Teknik- og Miljøudvalget 2018-2021

Referat

Punkt 1**Endelig godkendelse af tillæg nr. 4 til spildevandsplan, Dyrehavegårds jorder og tracéet (Beslutning)****Resumé**

Retteblad til høringsudkast - Tillæg nr. 4 til Lyngby-Taarbæk Kommune spildevandsplan og tilhørende miljørapport

Ny-Figur 2. Erstatte figur 2 i vedlagte høringsudkast. Ændring mht. udbredelse af arealreservation nord for Lundtoftevej. Indenfor denne arealreservation kan udpeges 4.000 m² areal til regnvandsbassin.

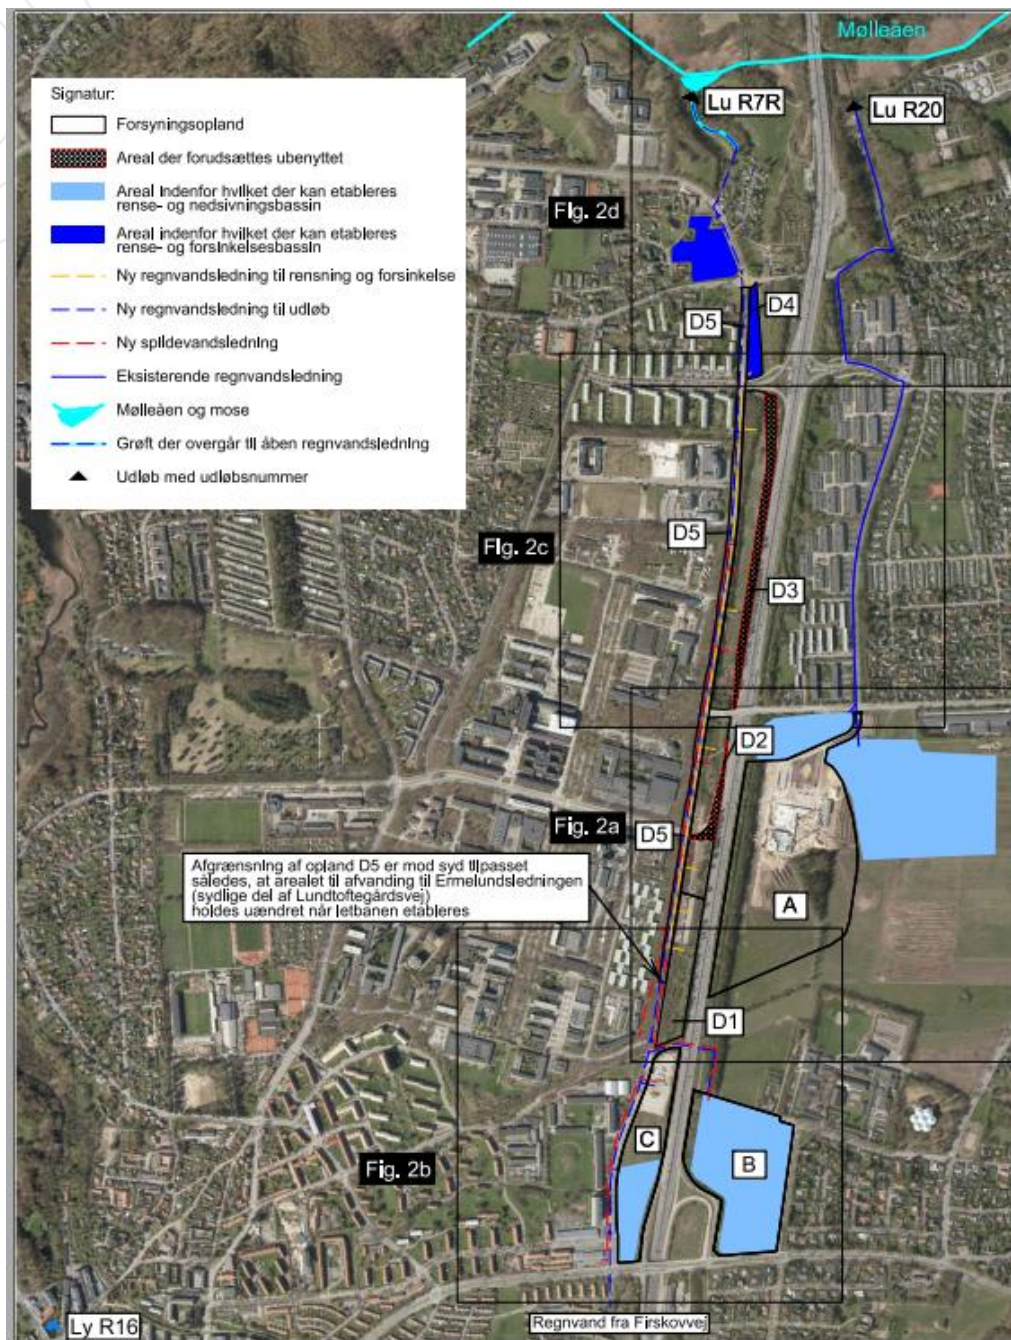
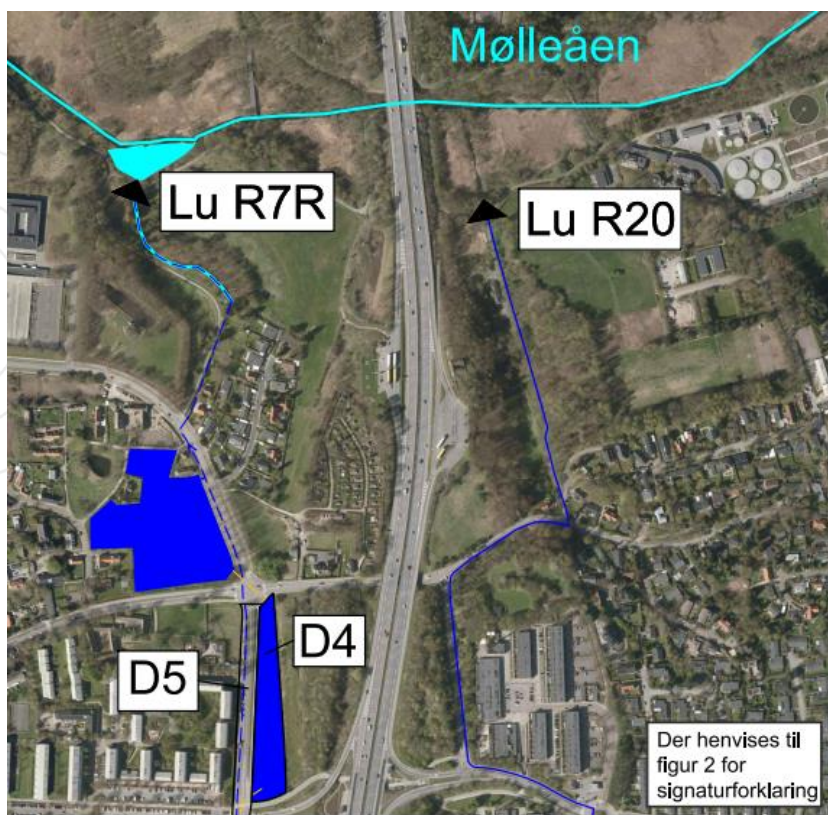
Arealreservation udvides til at omfatte følgende matrikler: matr.nr. 9eu, 9au, 9ar og 9av, 11 n og 12ø, Lundtofte by, Lundtofte foruden matr. 9ei, 12ac Lundtofte by, Lundtofte, som i forvejen er reserveret i vedlagte høringsudkast til spildevandsplantillæg. Arealudbredelsen af nævnte matrikler fremgår af kort nedenfor.

Udbredelse af ændret arealreservation nord for Lundtoftevej. Inden for denne arealreservation kan udpeges et 4.000 m² areal til regnvandsbassin.

Kortoversigt i vedlagte udkast erstattes med:

s. 21 Ændring af figur 2 (kortoversigt).

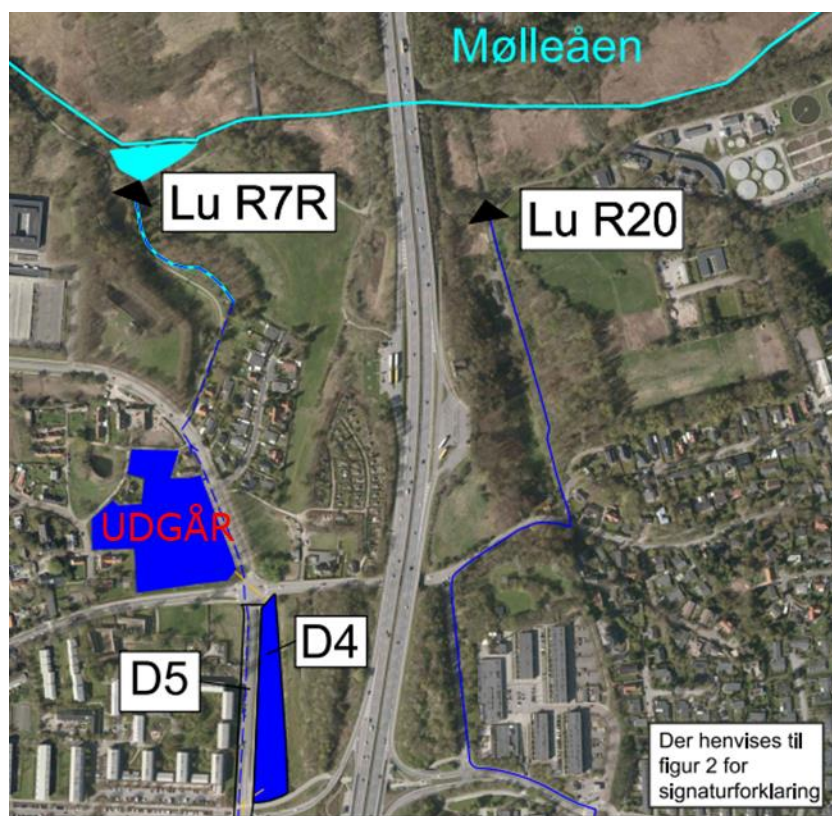
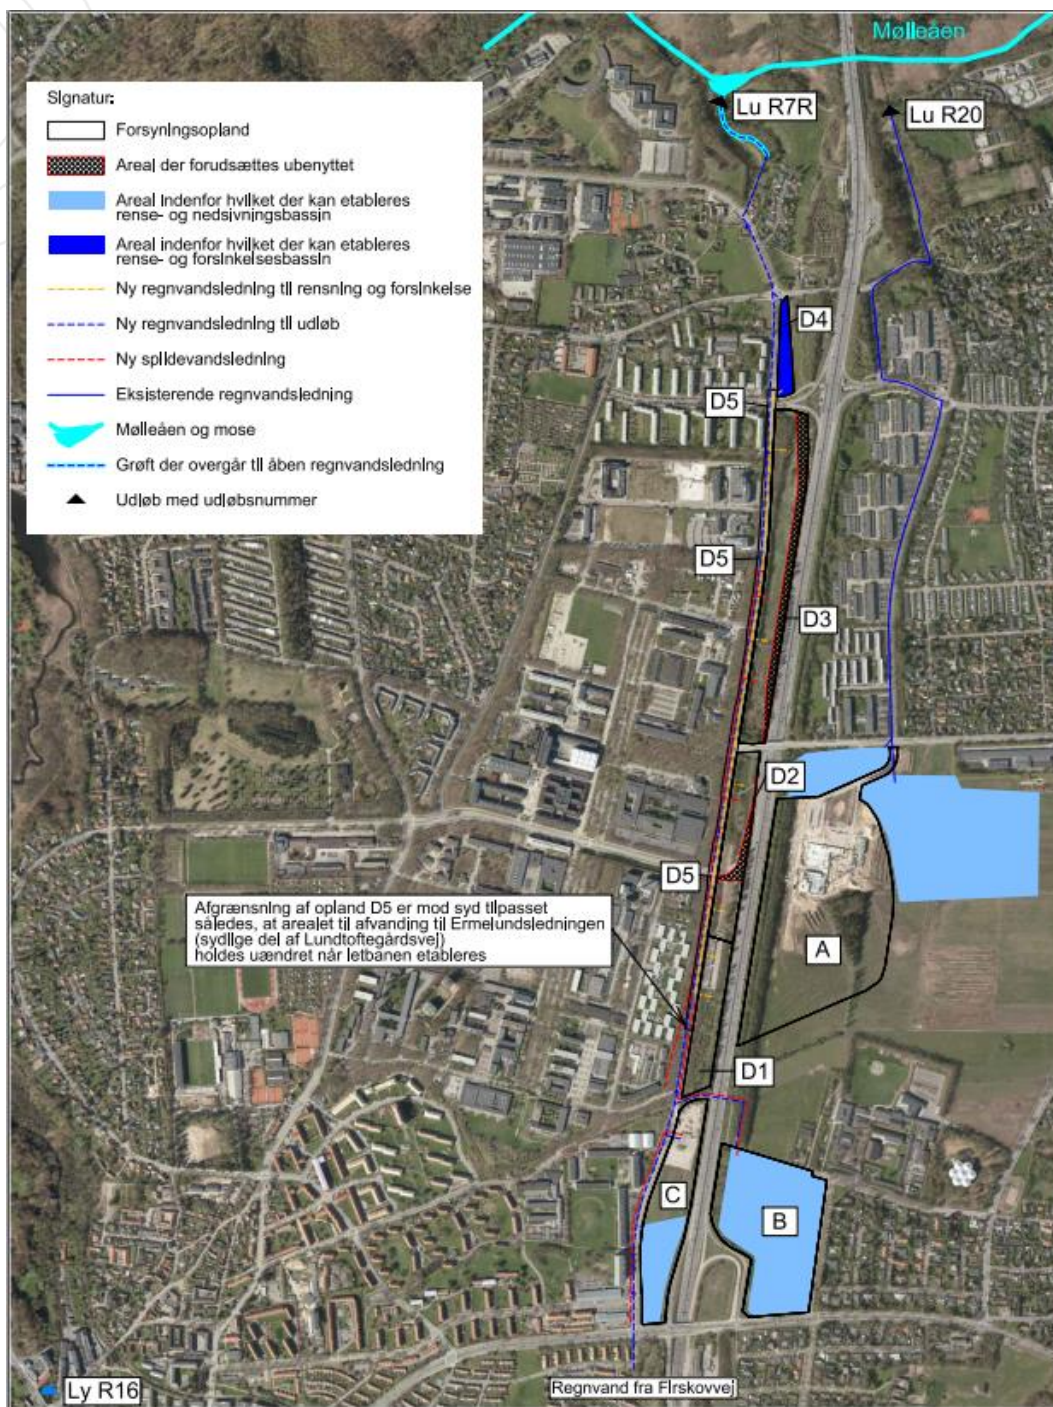
Alternativ B – ekstra forslag pr. 16. maj 2019 til høringsudkast

Kortoversigt i vedlagte udkast erstattes med:

s.34 Ændring af Tabel 4: Fjernelse af matrikler, der kan blive berørt af plantillægget. Her fjernes matr.nr. 9ei, 9eu, 9au, 9ar og 9av, 11n, 12ac og 12ø Lundtofte by, Lundtofte. Alle disse matrikler er ejet af Lyngby-Taarbæk Kommune.

Ny-Figur 2. Erstatte figur 2 i vedlagte høringsudkast. Ændring mht. udbredelse af arealreservation nord for Lundtoftevej. Indenfor denne arealreservation kan udpeges 4.000 m² areal til regnvandsbassin.

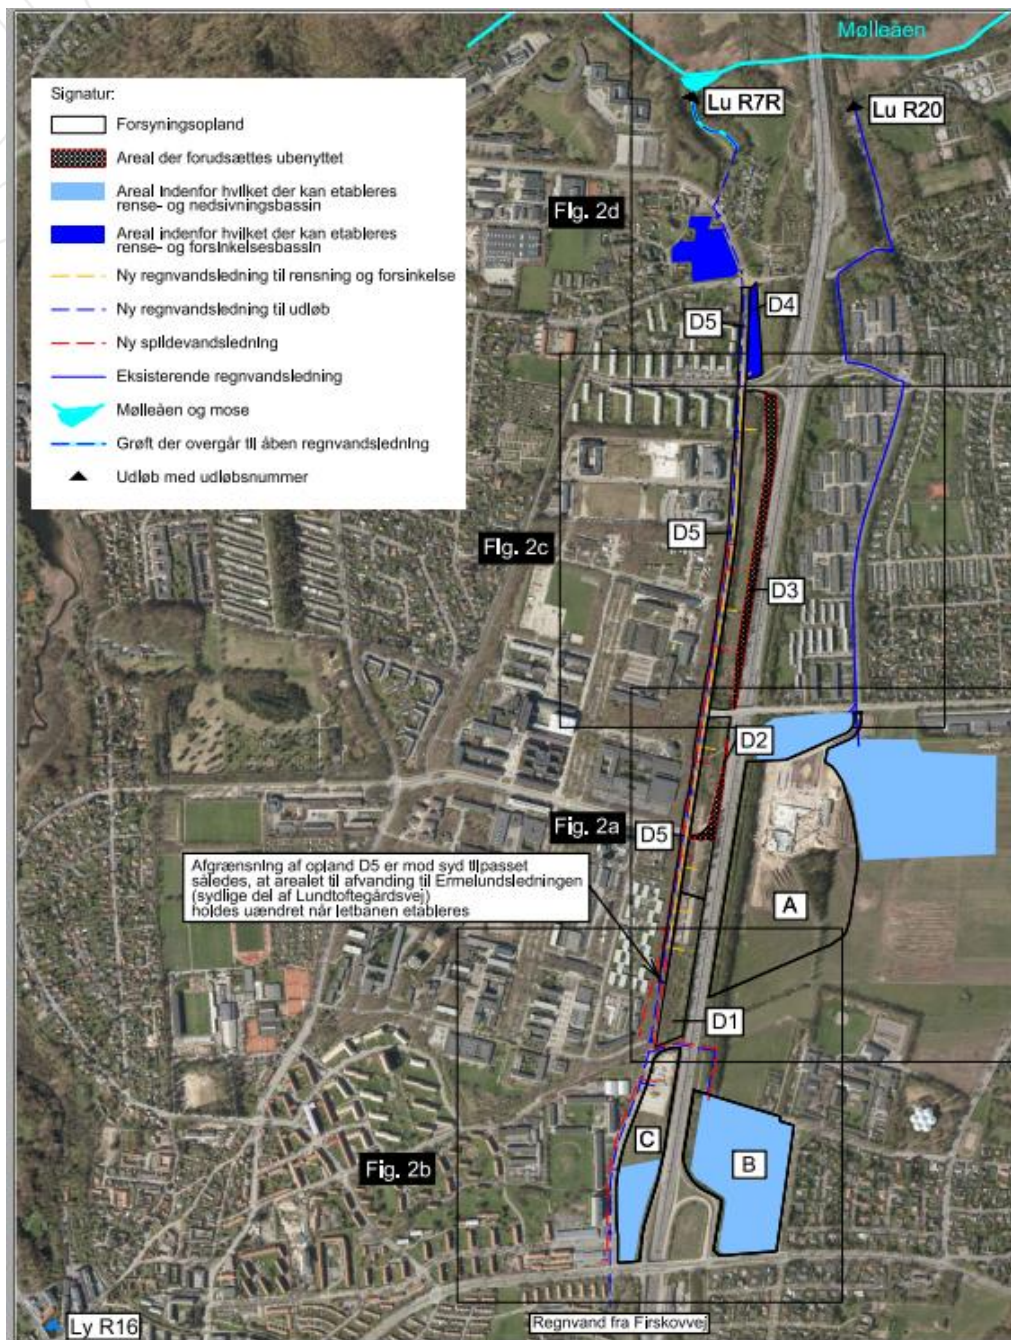
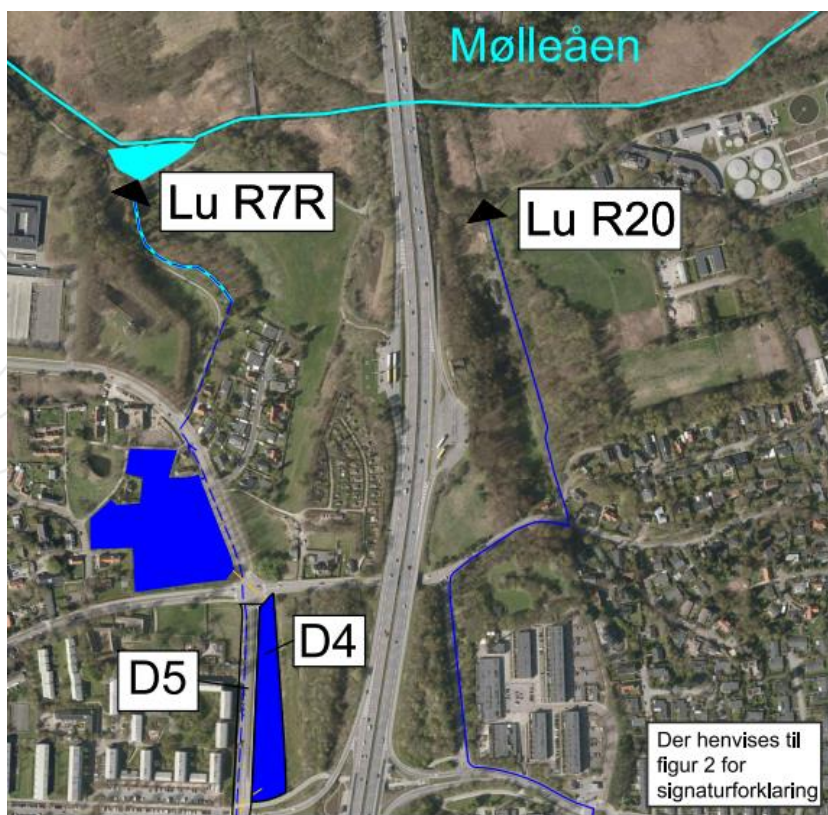
Arealreservation udvides til at omfatte følgende matrikler: matr.nr. 9eu, 9au, 9ar og 9av, 11 n og 12ø, Lundtofte by, Lundtofte foruden matr. 9ei, 12ac Lundtofte by, Lundtofte, som i forvejen er reserveret i vedlagte høringsudkast til spildevandsplantillæg. Arealudbredelsen af nævnte matrikler fremgår af kort nedenfor.

Udbredelse af ændret arealreservation nord for Lundtoftevej. Inden for denne arealreservation kan udpeges et 4.000 m² areal til regnvandsbassin.

Kortoversigt i vedlagte udkast erstattes med:

s. 21 Ændring af figur 2 (kortoversigt).

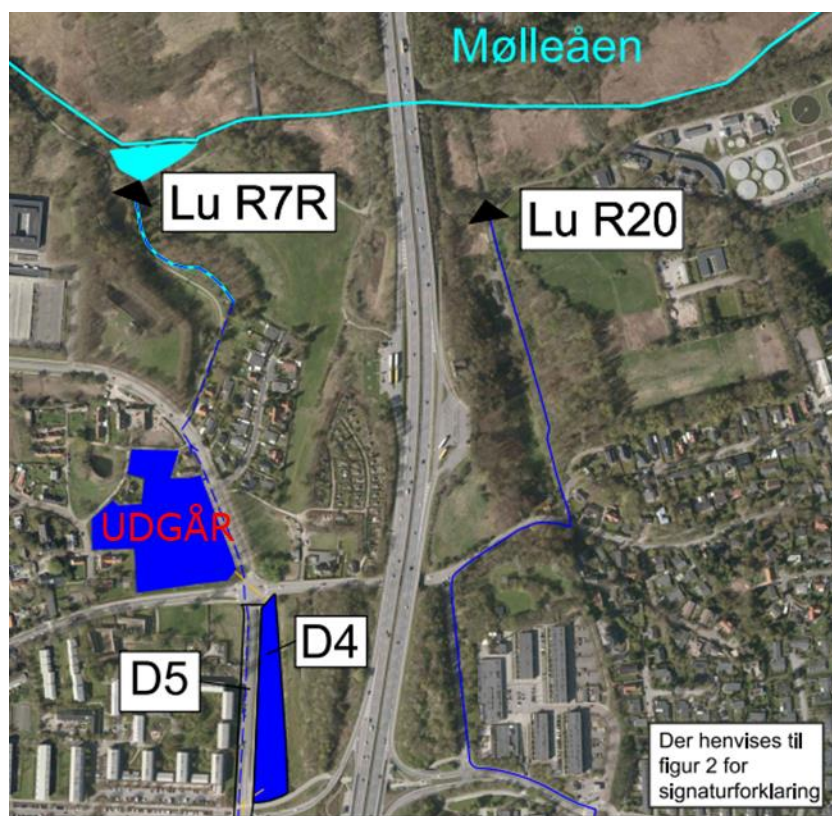
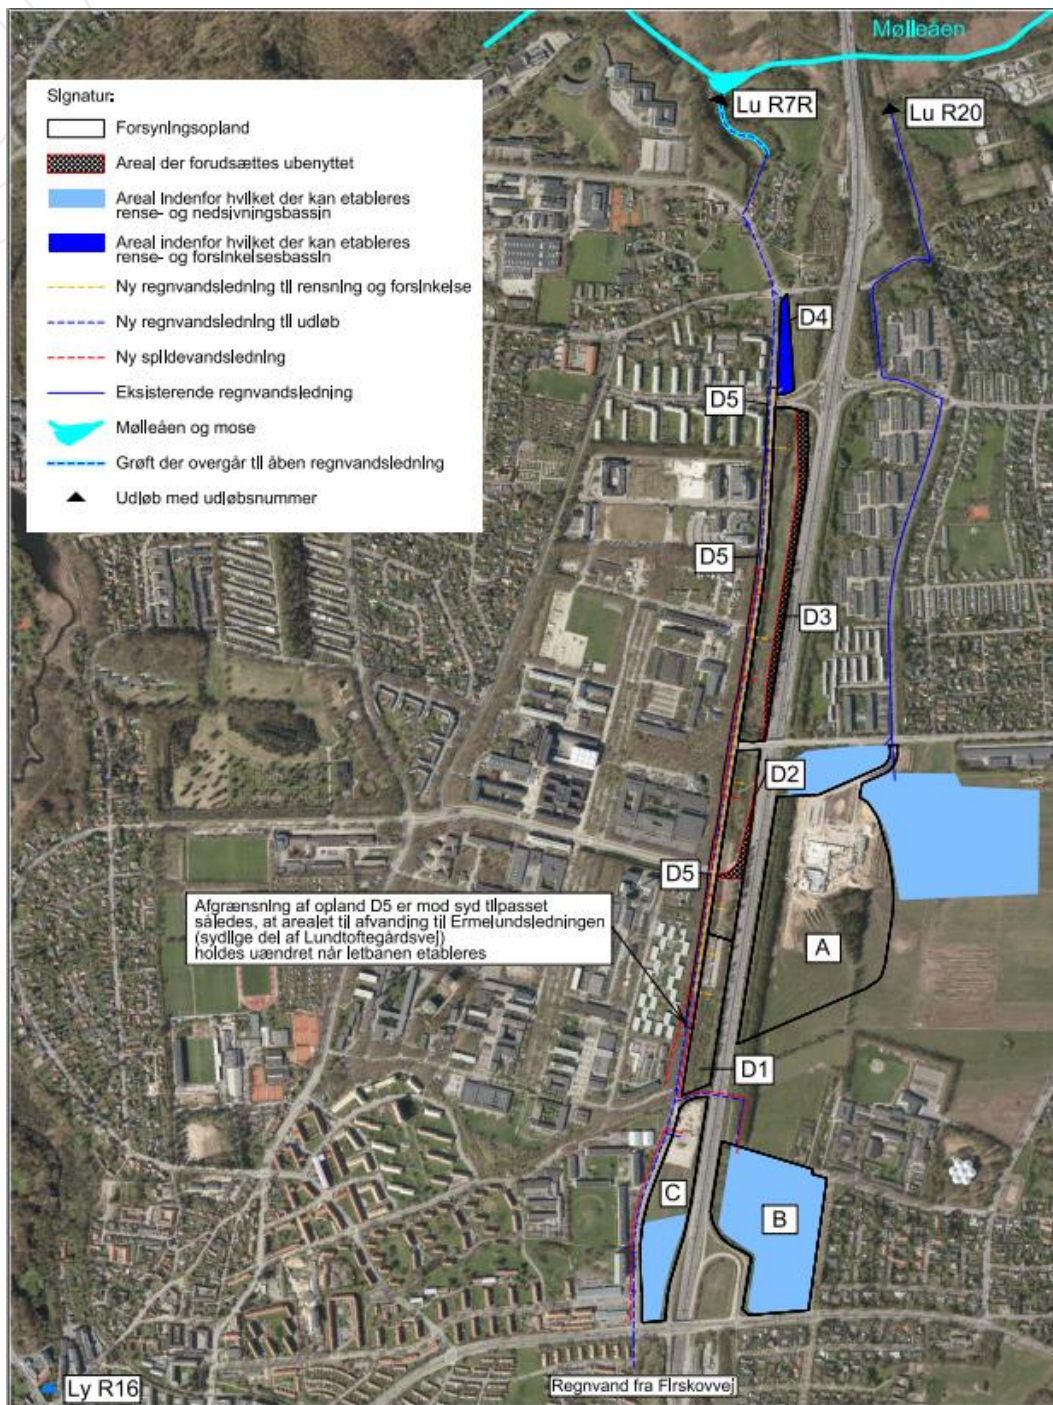
Alternativ B – ekstra forslag pr. 16. maj 2019 til høringsudkast

Kortoversigt i vedlagte udkast erstattes med:
